**Il Progetto del Ponte
sullo Stretto di Messina**

**Vento, sisma, cavi
e altri elementi strutturali:
realtà e certezze**

**Relazione pubblicata sul
sito della Società Stretto
di Messina**

Il presente documento illustra la risposta alle affermazioni contenute nel testo *“Un ponte “sospeso” sullo Stretto di Messina: realtà o utopia?”* di Fabrizio De Miranda, Federico Mazzolani e Santi Rizzo (di seguito “gli Estensori”) con lo scopo principale di ristabilire la verità tecnica, e pertanto inoppugnabile, sul Progetto Definitivo approvato per il Collegamento Stabile fra la Sicilia e il Continente, ed in particolare della sua opera principale, il ponte sospeso a luce unica sullo Stretto di Messina (l’Opera di Attraversamento).

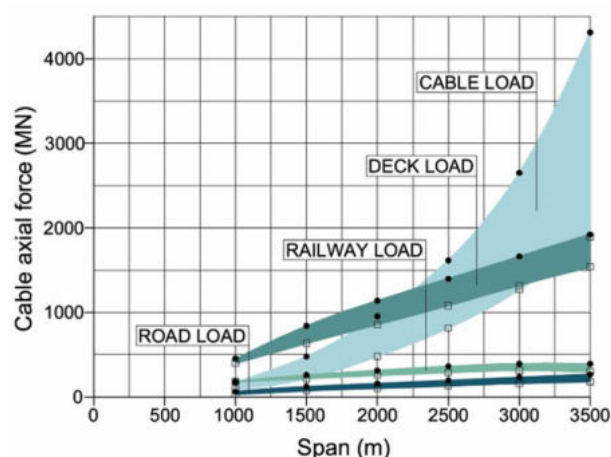
La risposta, oltre che con calcoli diretti, la si può comprendere esaminando il grafico in Figura 1, che mostra l'andamento del tiro nel cavo principale dovuto alle diverse componenti dei carichi presenti al variare della luce.

Come si vede, per un ponte di 1000 m il tiro dovuto al peso dell'impalcato è la componente largamente

prevalente, con il tiro dovuto al peso proprio del cavo decisamente inferiore. Al crescere della luce il contributo del peso dell'impalcato cresce pressoché linearmente, mentre quello del cavo cresce più che linearmente e diviene molto significativo ma ancora inferiore a quello del peso dell'impalcato per luci fra i 1500 e 2000 m: è questo il campo raggiunto dai ponti attuali. Andando oltre, attorno ai 2500 m di luce il contributo al tiro associato al peso proprio del cavo raggiunge e supera quello del peso dell'impalcato, con una crescita poi rapida e più che proporzionale: è questo il campo di luci per il quale la rigidezza geometrica è tanto grande da essere adeguata anche per ponti ferroviari, mentre il contributo flessionale dell'impalcato diviene sempre più insignificante, ed è in questo campo in cui si colloca il ponte sullo Stretto, con il quale si entra in una zona diversa di comportamento, con impalcato rigidi che non sono più efficaci ma debbono invece essere leggeri e occorre come aspetto primario una innovativa ed adeguata progettazione per la stabilità aeroelastica, ottenuta con il sofisticato e innovativo impalcato a cassone multiplo ideato proprio per il ponte di Messina e che rappresenta la vera innovazione tecnologica che ne permette la fattibilità.

Fig. 2 - Deformate verticali a parità di carico: Ponte sullo Stretto (alto), ponte 1120 m di luce (basso)

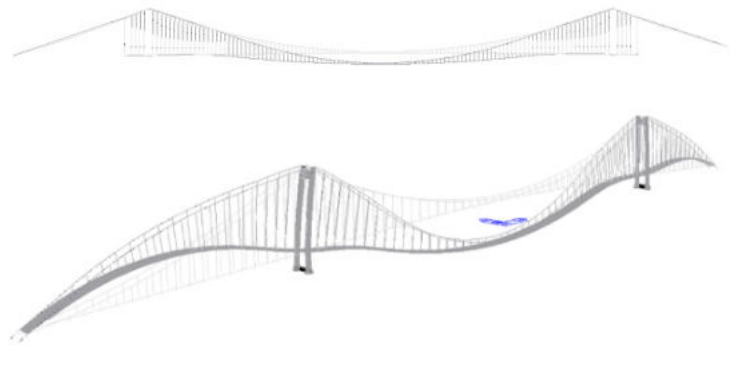
Per dare un primo esempio di come le visioni degli Estensori non possano che essere definite superficiali e obsolete, nei grafici in Figura 2 sono riportate le deformate di due ponti sospesi, corrispondenti al ponte sullo Stretto di 3300 m di luce e ad un ponte con impalcato alare a cassone a lastra ortotropa di 1120 m di luce, quindi di circa un terzo, già in esercizio e frutto del lavoro tecnico e progettuale anche di alcuni degli autori di questa nota. Viene esemplificata una condizione di carico verticale uniforme sull'impalcato di 4 t/m collocato sui due terzi della campata centrale.

Ove le affermazioni degli Estensori fossero esatte ci si dovrebbero attendere per il ponte sullo Stretto spostamenti molto superiori. Nella consapevolezza che il confronto avviene fra un ponte anche ferroviario e uno solo stradale, si vede come lo spostamento massimo del ponte da 1120 m è di 3.2 m, mentre per il ponte sullo Stretto è di 3.1 m, quindi addirittura inferiore. Questo, si noti, malgrado la quantità complessiva di carico sia molto superiore, si tratta di circa 3000 t totali per il ponte più piccolo e di circa 9000 t totali per quello sullo Stretto. Se il confronto fosse stato a parità di carico applicato, lo spostamento del ponte sullo Stretto sarebbe stato circa la metà di quello del ponte da 1120 m. Molti potrebbero essere i confronti quantitativi analoghi, con la chiara indicazione che l'affermazione degli Estensori è errata. Si ribadisce, la motivazione sta nel non avere la corretta percezione quantitativa di come la rigidezza geometrica, a causa della crescita più che proporzionale dell'area dei cavi, cresce in modo

più che proporzionale alla luce e compensa, del tutto o in larga parte a seconda delle condizioni, l'incremento dimensionale. Al contrario, il contributo della travata irrigidente, essendo legato al comportamento flessionale della stessa, decresce proporzionalmente a potenze di ordine superiore della luce, tanto da diventare secondario già per luci nell'ordine dei 1000 m, specialmente per impalcati alari a lastra ortotropa.

Fig. 3 - Variazione della massima pendenza longitudinale in funzione della luce, tratto da Brancaleoni, Diana, Faccioli, Fiammenghi, Firth, Gimsing, Jamiolkowski, Sluszka, Solari, Valensise, Vullo, *The Messina Strait Bridge – A Challenge and a Dream*, Volume, CRC Press, 2009

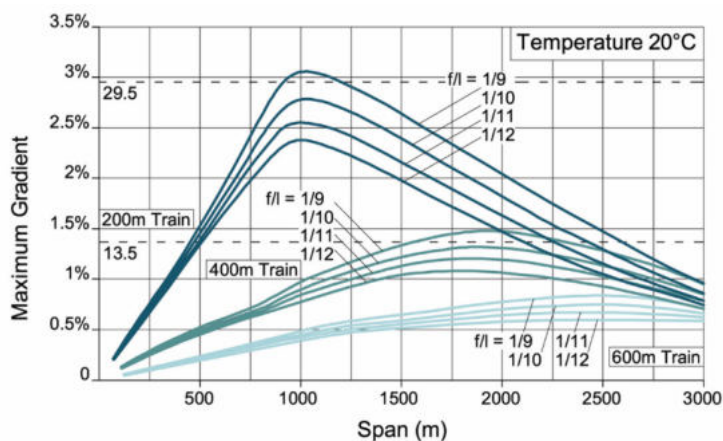
Va poi aggiunta una considerazione di grande importanza: il fatto che ponti di luci così diverse mostrino spostamenti analoghi implica **che al crescere della luce siano tutte tipicamente inferiori le grandezze derivate**: ossia in questo campo dimensionale **con il crescere della luce decrescono pendenze, rotazioni, sghembi e grandezze simili, con gli evidenti vantaggi per le prestazioni ferroviarie**. Considerazioni analoghe si possono fare per grandezze dinamiche, quali velocità, accelerazioni e percosse, assieme al diminuire delle frequenze proprie. Questo comportamento è d'altra parte ben noto nel settore, con pubblicazioni in proposito che risalgono agli anni '70 del secolo scorso [Brancaleoni, *Verformungen von Hängebrücken unter Eisenbahnlasten, Der Stahlbau, Darmstadt, Febbraio 1979*]. Per le pendenze longitudinali ben lo si riscontra, ad esempio, nel grafico di Figura 3.

Fig. 4 - Coefficiente di lift, flusso laminare, configurazione di servizio, condizione di traffico 1

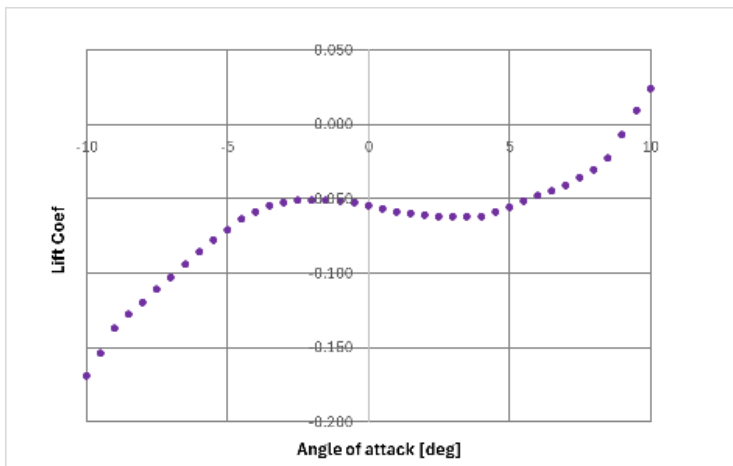
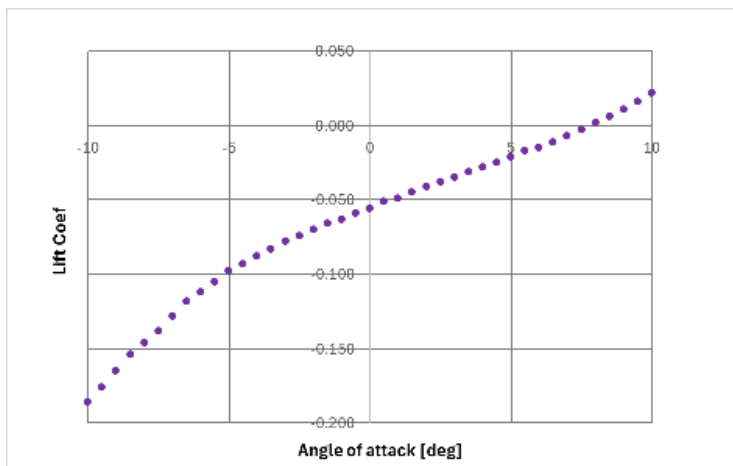
È un fatto ben noto che l'introduzione della turbolenza nel flusso ha un effetto analogo all'incremento del numero di Reynolds. Questo effetto risulta evidente osservando le misure dei coefficienti di lift in regime laminare (Figura 4) e turbolento (Figura 5) per la medesima condizione di traffico: in regime di flusso laminare è possibile osservare una derivata leggermente negativa del lift intorno al valore 0° dell'angolo di attacco, derivata negativa che non si osserva, a pari in condizioni, in regime turbolento².

² La presenza di una derivata negativa è condizione necessaria (ma non sufficiente) per il verificarsi dell'instabilità di Den Hartog.

L'effetto del numero di Reynolds è stato poi indagato sia nelle indagini indipendenti svolte dal PMC presso la galleria del Politecnico di Milano che dal Contraente Generale presso il National Research Council of Canada. In quest'ultimo, i risultati ottenuti su modello in scala 1:30 hanno dimostrato che per evitare effetti legati alla scala del modello il numero di Reynolds dovrebbe essere superiore a $20 \cdot 10^5$, ovvero superiore di tre volte al valore ottenuto al BLWTL. Si noti che il valore reale del numero di Reynolds per l'impalcato alla scala reale è nell'ordine di $2000 \cdot 10^5$. Di conseguenza, gli effetti di instabilità riscontrati in moto laminare sul singolo test menzionato non si possono verificare per l'opera costruita.

Fig. 10 - Da PB0039, par. 3

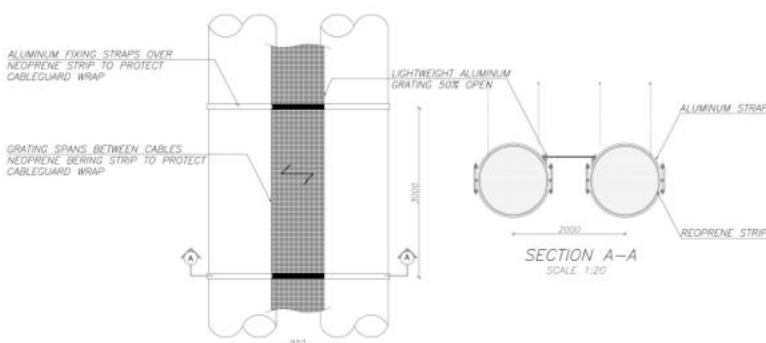
- Per l'impalcato, come si è detto, si tratta solamente di definire la forma dell'apertura degli schermi antivento.
- Per quanto riguarda i cavi, atteso che fenomeni di galloping siano effettivamente rilevati, le potenziali eventuali misure di mitigazione sono già state individuate, in particolare si può fare riporta quanto alla relazione di Progetto Definitivo PB0039, par. 3, riportato in Figura 10.

La presente analisi ha identificato un piccolo rischio di galloping degli stralli. Il galloping di interferenza e quello di den Hartog sono stati identificati come meccanismi potenziali di instabilità che potrebbero essere soppressi prevenendo il flusso d'aria nell'interstizio tra i cavi mediante l'inserimento di una piastra porosa tra i cavi stessi. La Figura 8 mostra una disposizione pratica possibile di tale piastra. Il peso stimato della griglia in alluminio compresi i fissaggi è di 25 kg/m o 0,1% del peso del cavo principale.

Fig. 23 - Confronto fra differenti concezioni di sella – in alto a sinistra ponte di Canakkale (sella convenzionale); in alto a destra la sella del ponte ShiZiYang, 374 funi, diametro cavo 1486mm; in basso P.D. ponte sullo Stretto di Messina (sella a celle singole)

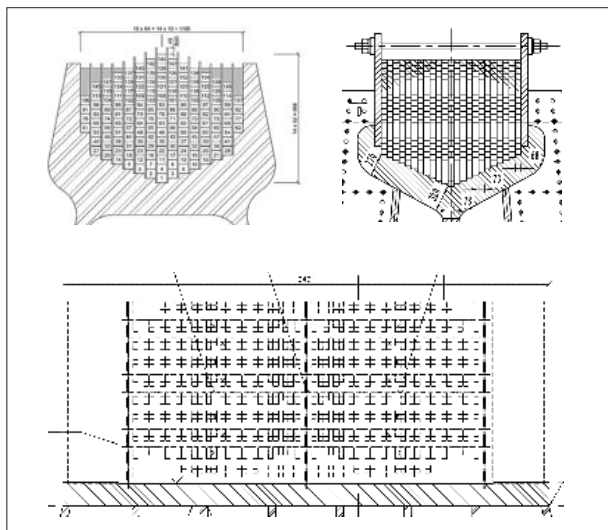
In sede di redazione della Relazione del Progettista si sono ritenute quindi ben adeguate le esperienze da porre alla base ad una soluzione tradizionale per le selle del ponte, conservando i due cavi distinti, in quanto il passaggio ad un cavo singolo di grandissime dimensioni appare ancora non del tutto maturo. Come riportato nella citata Relazione del Progettista, infatti, la problematica progettuale principale nella progettazione di selle convenzionali è legata alle pressioni trasversali agenti sui fili inferiori. L'entità di tale pressione dipende dal diametro dei fili, dal numero di funi e dal raggio di curvatura della sella. Per il Ponte di Messina si prevedono 19 funi sovrapposte nella scanalatura centrale della sella. Per confronto (Figura 23), il ponte Canakkale ha 14 funi sovrapposte ed il ponte ShiZiYang in Cina (in costruzione) è stato progettato con 22 funi sovrapposte. Entrambi i ponti citati hanno un diametro dei fili maggiore ed un raggio di curvatura più piccolo rispetto a Messina. Si può quindi concludere che non vi siano problematiche progettuali rilevanti nell'adozione di selle di tipologia convenzionale per Messina. Si adotteranno quindi due coppie di selle affiancate per ogni coppia di cavi alle torri e nelle camere di sfocco dei blocchi di ancoraggio.

L'adozione di selle di tipologia convenzionale composte da un'unica gola in fusione di acciaio comporta complessità costruttive inferiori rispetto a una soluzione composta da piastre di dimensioni minori sovrapposte una sull'altra. Al contrario, le selle di tipologia convenzionale sono una tecnologia consolidata e vi sono innumerevoli riferimenti per la progettazione, fabbricazione e messa in opera di selle simili. Con questa decisione, da sviluppare nel futuro Progetto Esecutivo, si rientra nel campo in cui, per i motivi detti, il fenomeno di scorrimento è certamente evitato e non si pongono le associate questioni di fatica. La sperimentazione in questione, quindi, non è più ritenuta opportuna dal progettista e non verrà eseguita.

Fig. 25 - Mappa dell’area dello Stretto, tratta dall’articolo *“The tectonic puzzle of the Messina area (Southern Italy): Insights from new seismic reflection data”*, di Doglioni et al. (2012).

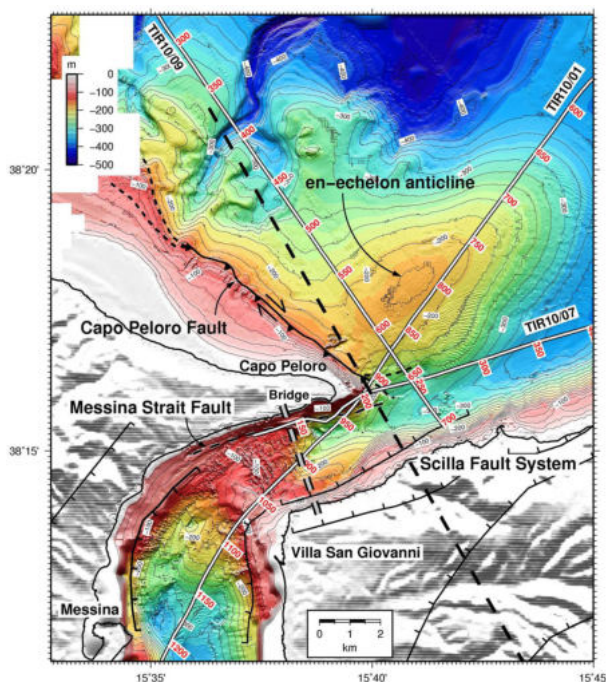
Tale affermazione è falsa, poiché l’articolo in questione (liberamente scaricabile dal sito <https://www.nature.com/articles/srep00970>) NON si riferisce alla sorgente del terremoto del 1908, ma a un'altra faglia, che è addirittura fuori dallo Stretto, ancorché non lontana dal sito dell'Attraversamento. In particolare l’articolo tratta della faglia di Capo Peloro, che si trova nel Tirreno (si veda Figura 7), poco a nord di Capo Peloro, sostenendo senza alcuna prova concreta che essa può causare terremoti di M_w anche superiore a 7.1, valore stimato per l’evento del 1908. Peraltro, gli autori non dicono esplicitamente, ma al massimo lasciano intendere, che quella faglia potrebbe essere la sorgente di quel terremoto.

Fig. 26 - Sezione attraverso la fondazione del pilone della Torre sul lato calabrese dello Stretto. L'immagine è inclusa nell'elaborato PB0010 del Progetto Definitivo 2011

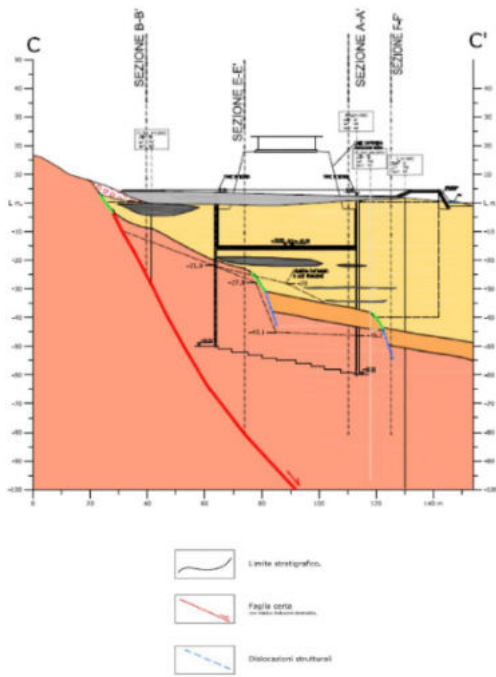
Gli Estensori passano a commentare uno stralcio dell'elaborato PB0010 del Progetto Definitivo del 2011, e in particolare la Tavola 2/2, sostenendo che “... può vedersi la fondazione del pilone lato Calabria ubicata proprio al di sopra del tetto di faglia lato mare della faglia Cannitello. Nel disegno si rileva inoltre: che tale faglia si configura come una faglia diretta, ovvero il blocco di terreno verso mare tende a slittare verso il basso rispetto al blocco verso monte e che la sua superficie di rottura risulta con buona probabilità intersecare in profondità proprio i due pozzi di fondazione.” Per ribattere a tale osservazione è sufficiente richiamare il fatto che nel citato disegno, qui mostrato come Figura 26, si osserva chiaramente che la faglia è suturata (ovvero “sigillata”) da depositi sedimentari recenti, di età non precisata ma certamente non attuali, per uno spessore complessivo pari almeno ad alcuni metri. Pertanto, la faglia NON è definibile attiva e tantomeno capace, come si evince dalla stessa figura; inoltre, essa NON interseca i pozzi di fondazione (cfr. [Figura 15 della nota di De Miranda et alii](#)).

In altre parole, se la faglia non raggiunge la superficie ed è sormontata da formazioni geologiche più recenti non dislocate, ciò sta a indicare che la stessa faglia non ha subito spostamenti durante i terremoti che hanno coinvolto in epoca recente l'area in questione (ultime decine di migliaia di anni).

Fig. 27 - Spettri di progetto per SLU e SLIS per il lato Calabria (lato Sicilia la situazione è analoga), e spettri di risposta con la massima PGA registrata durante i terremoti di L'Aquila 2009 e Amatrice 2016

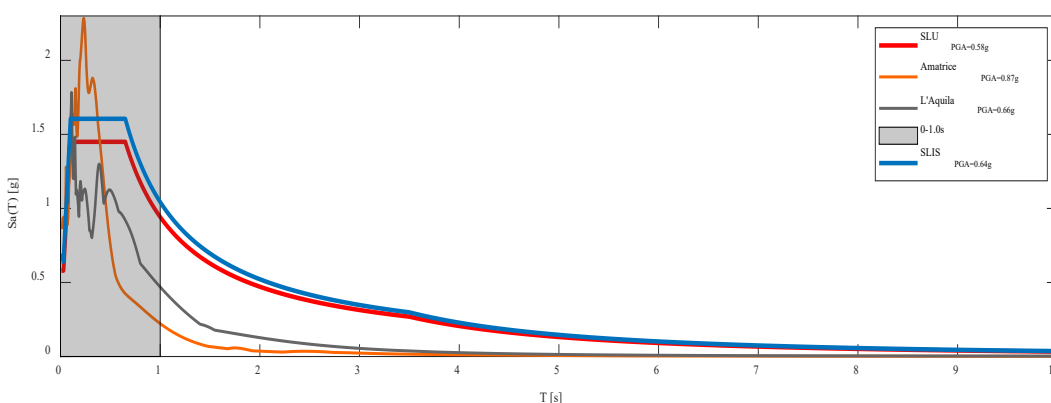
(Incidentalmente: si noti che secondo INGV la massima accelerazione di picco al suolo, cioè la PGA, registrata ad Amatrice nel 2016 è stata 0.87g e non 0.95g; si veda, https://itaca.mi.ingv.it/ItacaNet_40/#/event/EMSC-20160824_0000006).

b) Accelerazioni fino a 1.5-2.0 g.

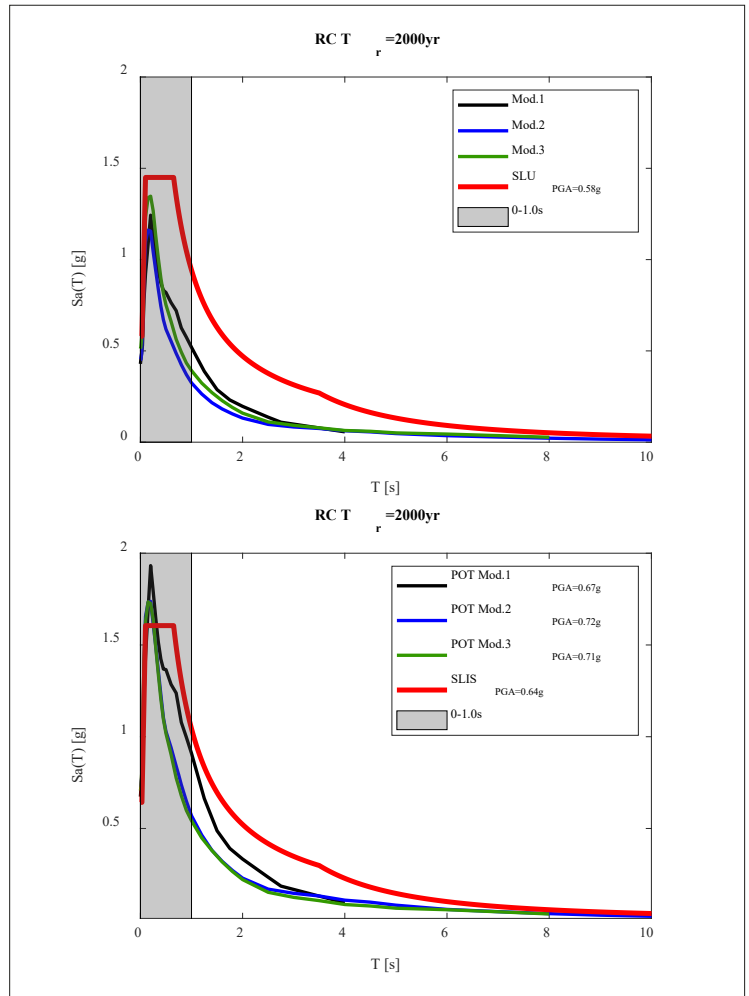
3. Per tenere in conto delle accelerazioni in area epicentrale, è stato calcolato (si veda EUROLINK PBW0040) lo spettro atteso nel caso di terremoti che superino periodi di ritorno di progetto, il cosiddetto *picco oltre la soglia* (e.g., <https://doi.org/10.1002/eqe.3248>; <https://doi.org/10.4401/ag-8516>). La *Figura 28* (destra) mostra, che, per

le frequenze sismiche che eccitano le vibrazioni del ponte, gli spettri di progetto sono cautelativi anche per “scenari di terremoti localizzati molto vicino all’Opera di Attraversamento” cioè nel caso l’opera si trovi in area epicentrale dei terremoti ritenuti possibili nell’area.
